Progetto per la realizzazione di impianto eolico denominato "Poggio alle Pancole" Comune di Lajatico (PI).  
 Codice della procedura 7874 data di avvio 4-1-2022.

**Progetto per la realizzazione di un impianto eolico, denominato "Poggio alle Pancole", costituito da n. 7 aerogeneratori, per una potenza complessiva pari a 42 MW, e delle rispettive opere di connessione alla RTN, da realizzarsi nel Comune di Lajatico (PI). Cod procedura 7874**

**OSSERVAZIONI – ALLEGATO 3**

Estratto tavola 20V036\_L\_Visibilita\_Lajatico\_beni\_A1\_DEF.pdf

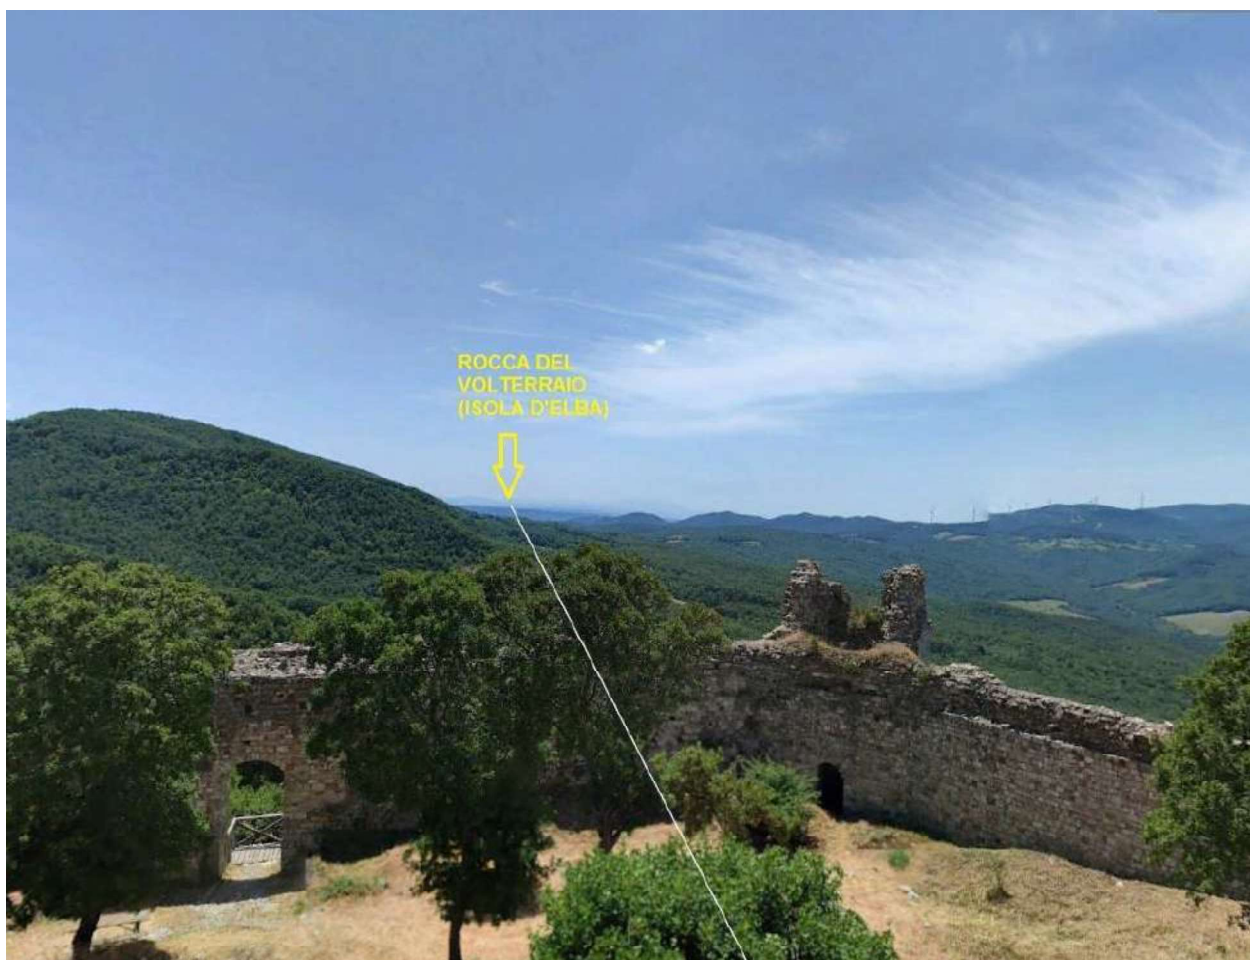
*Posizione della Rocca di Pietracassia al centro delle direttrici visive verso i Monti Pisani (rocca della Verruca), Isola d'Elba (Rocca del Volterraio), Volterra*

La zona ha oggi un grande valore paesaggistico per la presenza di grandi boschi collinari, altrove non più presenti in Toscana. Dalla Rocca è possibile ancora oggi come mille anni fa traguardare senza ostacoli frapposti le 3 V (Volterra, Verruca, Volterraio) poste ad angoli di circa 120 gradi tra di loro rispetto al centro della Rocca.

Esistono già alcuni parchi eolici in zona visibili dalla Rocca, il più vicino a sud-est a circa 4 chilometri, un altro a ovest a circa 6 km, ma per fortuna essi non impattano sulle direttrici principali di cui sopra.

Il progetto del nuovo parco eolico invece è posto proprio lungo la direttrice Rocca di Pietracassia – Volterra, e le prime torri eoliche sono site ad una distanza molto ridotta dalla Rocca (meno di 2 chilometri). La realizzazione del Parco potrebbe perciò distruggere per sempre la più importante direttrice visiva storica che ancora possiamo apprezzare, con grave, insipiente e irreparabile danno al paesaggio, alla storia e alla cultura del territorio.

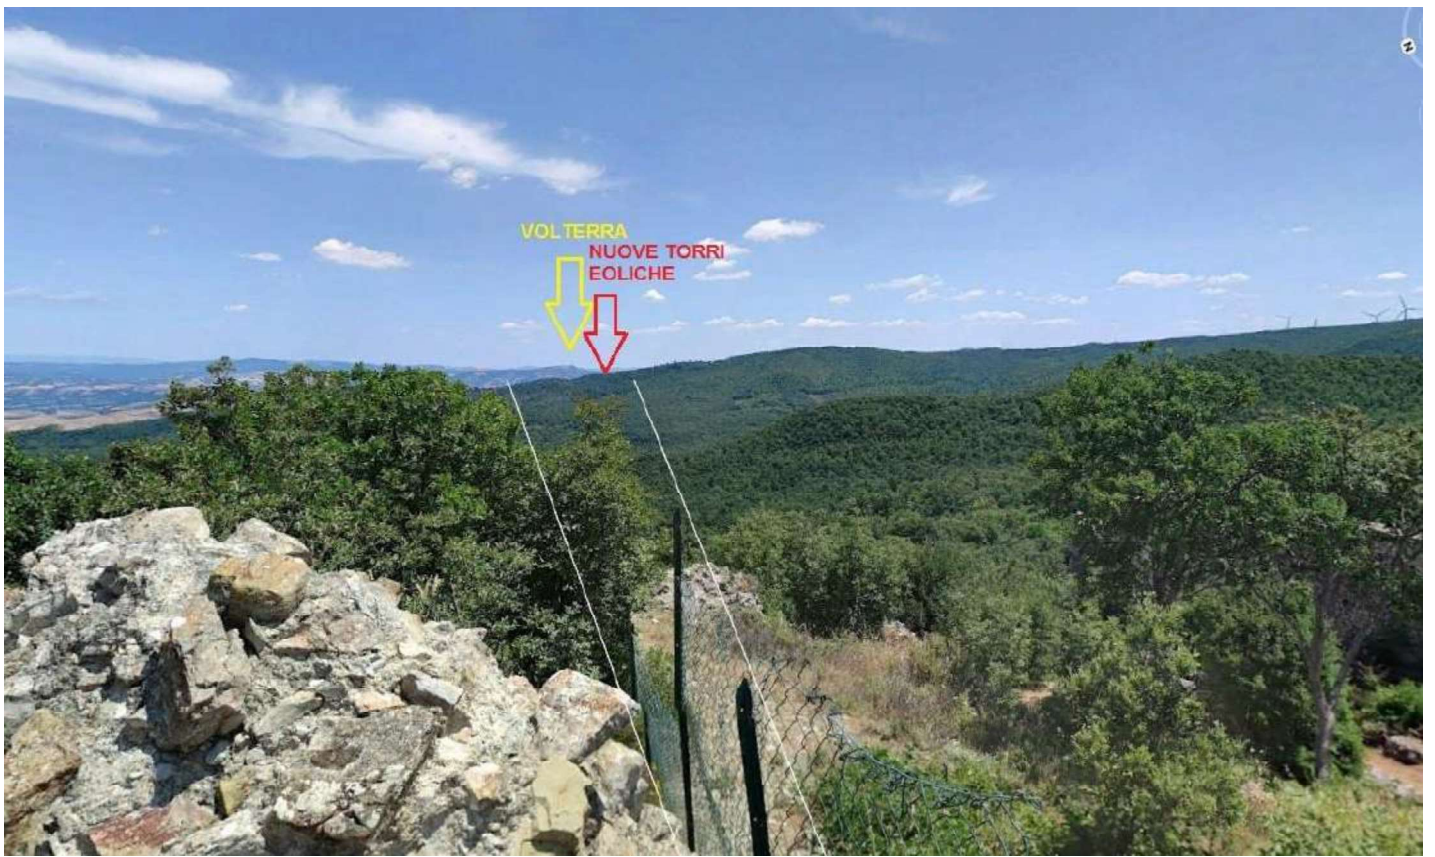
*Vista dalla Rocca di Pietracassia verso Volterra – il nuovo parco eolico andrebbe ad impattare proprio sulla direttrice, e posto a meno di 2 chilometri, impedirebbe la vista di Volterra dalla Rocca; il parco eolico esistente, visibile sulla destra, è posto tra 4 e 6 chilometri, ed è parzialmente nascosto da un colle più alto.*

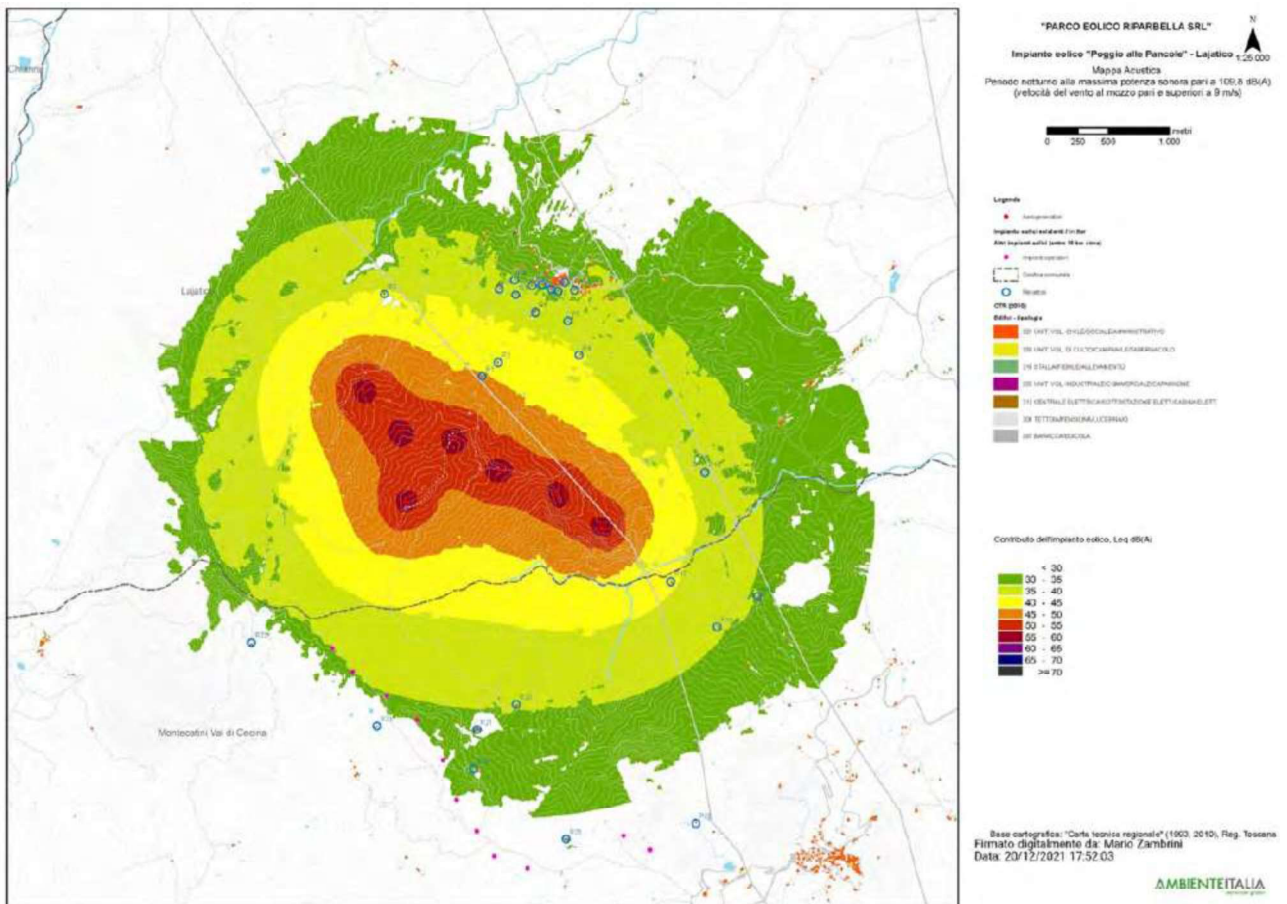
3. Nella valutazione del criterio differenziale a finestre chiuse si fa riferimento a un modello di facciata del fabbricato assolutamente non verosimile: il potere fonoisolante di un vetro 3 mm viene dichiarato 30 dB. Il potere fonoisolante di un vetro 3 mm, basta fare una veloce ricerca in letteratura, non supera i 25 dB e se ragioniamo di infisso nel suo complesso non siamo sopra i 20 dB. L'assunto della stanza 4 metri per 4 metri e volume 43 mc non è assolutamente cautelativo perché le camerette abitabili hanno superfici di calpestio inferiori ai 10 mq e volumi inferiori ai 30 mc. In ogni caso è pieno di stanze con superficie di calpestio inferiore ai 16 mq, basta una qualsiasi camera matrimoniale. La stima dell'indice dell'isolamento di facciata è quindi del tutto sovrastimata, quindi errata e porta a dichiarare che il livello di rumore ambientale a finestre chiuse è inferiore al limite di applicabilità sia di giorno che di notte. Ciò non è corretto e, in situazioni di bassa rumorosità residua come stimata/misurata dai tecnici, quando il differenziale si applica, SI SUPERA. Risulta evidente che senza l'assunto della valutazione errato dell'isolamento di facciata il criterio differenziale a finestre chiuse risulta superato.

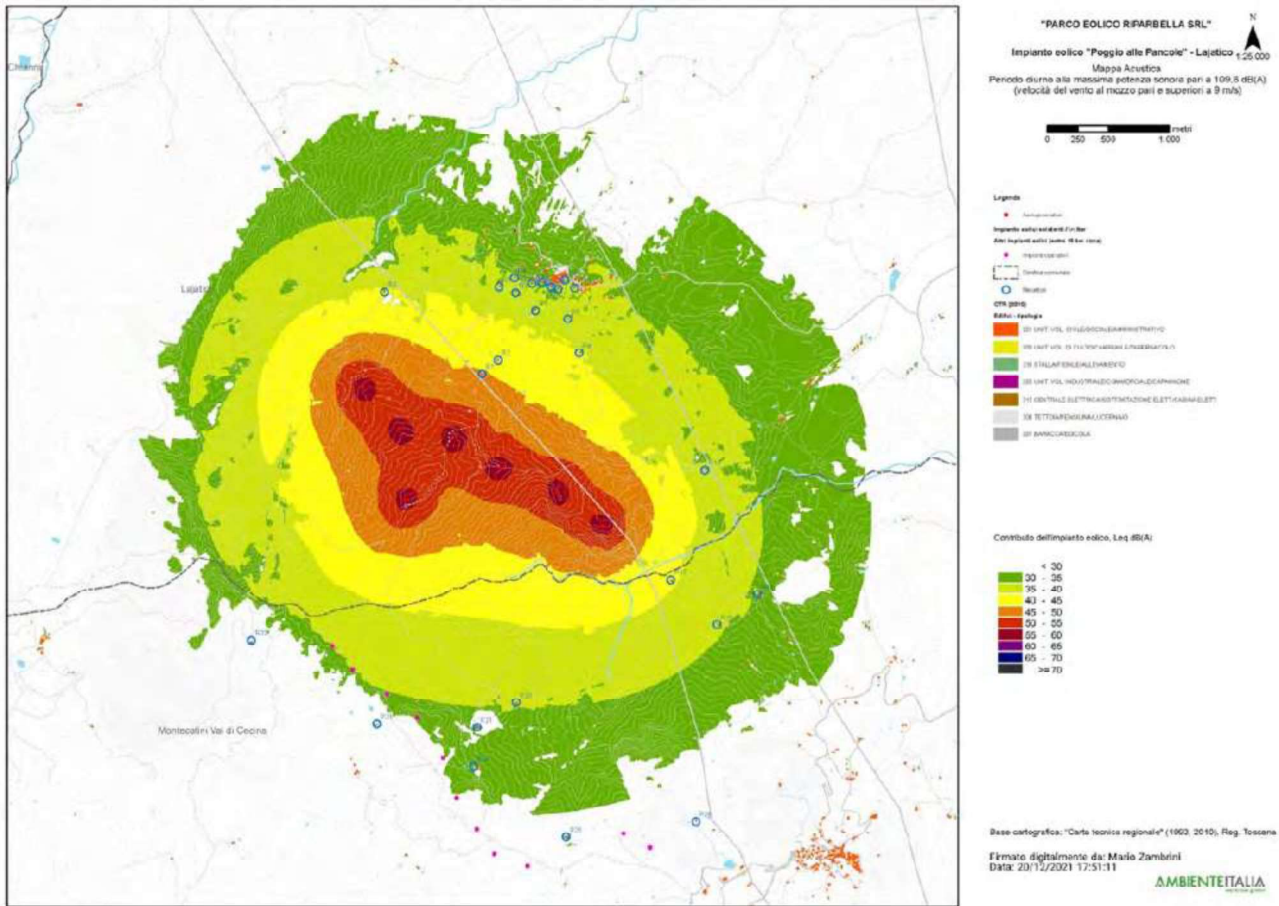
4. L'osservazione ancora più cogente riguarda l'assunto dell'abbattimento di una parete a finestre aperte pari a 10 dB. 10 dB di abbattimento, prova qualsiasi misura che si possa fare in qualsiasi situazione, può andare bene in caso di parete molto grande, di importante  $R_w$  e con finestra piccola, inferiore al 5% della superficie finestrata. Già una stanza normalissima di una cameretta con finestra 1,2x1,4, mediante misura a 1 m dalla facciata in esterno e una all'interno con fonometro a 1 m dalla finestra aperta e oltre 1 m dalle altre superfici riflettenti microfoni a 1,5 m di altezza non presenta abbattimento del rumore superiore a 6 dB, a meno di non avere all'interno un ambiente sovraccarico di arredi solo fonoassorbenti in una condizione assolutamente non realistica. Se poi ci spostiamo a una camera con una banale porta finestra da 1,2mx2,4m si perde un ulteriore dB di abbattimento e in situazioni, che esistono tranquillamente, di infissi ampi (tipo 1,8x2,4 o 2x2,4 o anche oltre) si arriva a situazioni in cui l'unico abbattimento che offre la parete è la riduzione di 3 dB dati dai coefficienti di riflessione di facciata. Coefficiente di riflessione di facciata che, oltretutto, qui non risulta valutato.

Se ne deduce che ipotizzando un abbattimento delle pareti inferiore a quello della valutazione e conforme alle stime riportate il criterio differenziale a finestre aperte si applica e SI SUPERA, sempre con riferimento ai bassi livelli di rumorosità registrati e che sono caratteristici della zona.

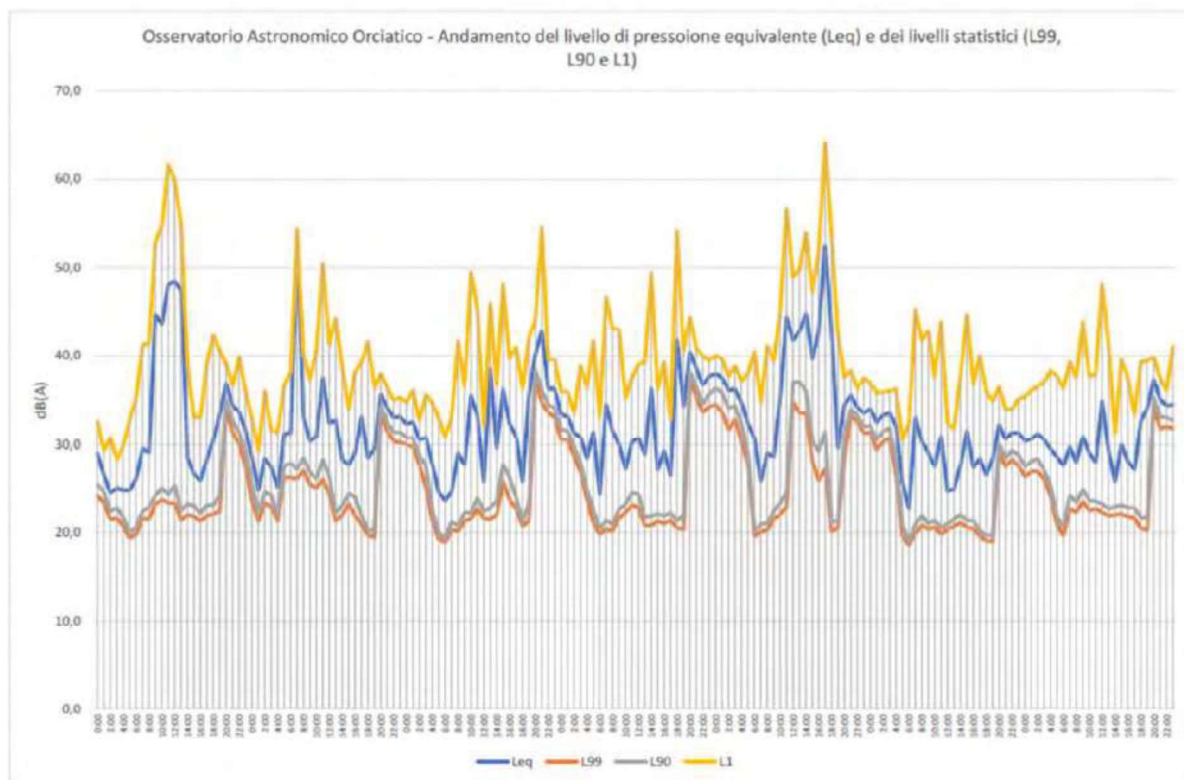
pagina 28 che in corrispondenza di livelli di pressione equivalente Leq intorno ai 45 dB(A), i livelli

di pressione istantanea L1 si aggirano intorno ai 63 e 65 dB(A) o comunque superiori a 50 dB(A) e questo per periodi di 4 e 9 ore, quindi per buona parte della giornata.
